## HM2600 PCB 布板建议

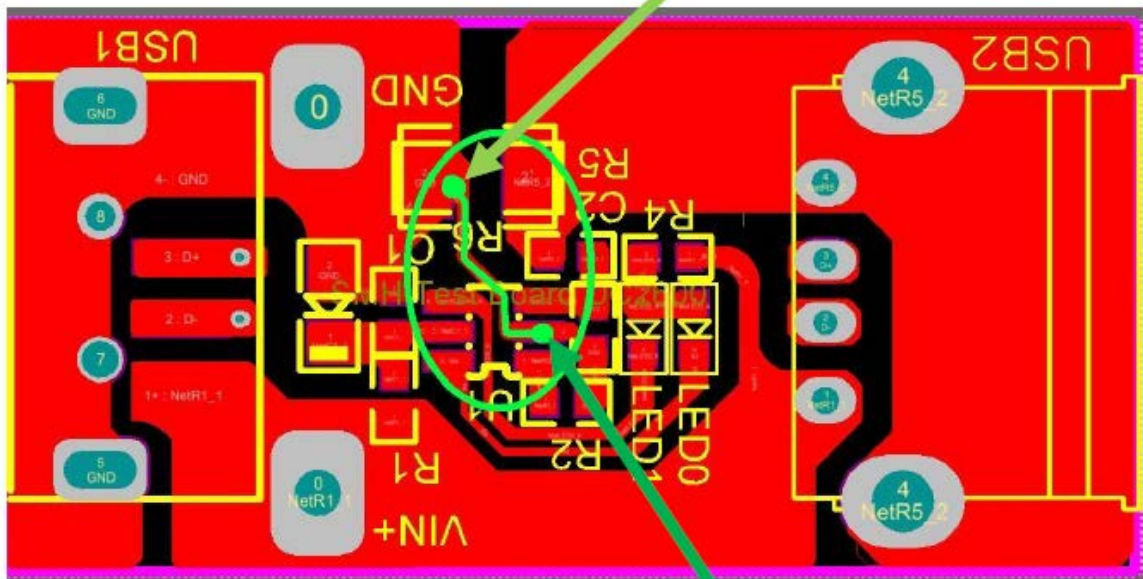
- 一. HM2600 的第 2 脚的地应从检测电阻的输入地走，主要作用是减小地对芯片基准的影响，提高检测转灯的精度。
- 二. HM2600 PCB 布板建议如下图：

请看绿色圈内的绿色走线

取地点

HM2600 的 GND
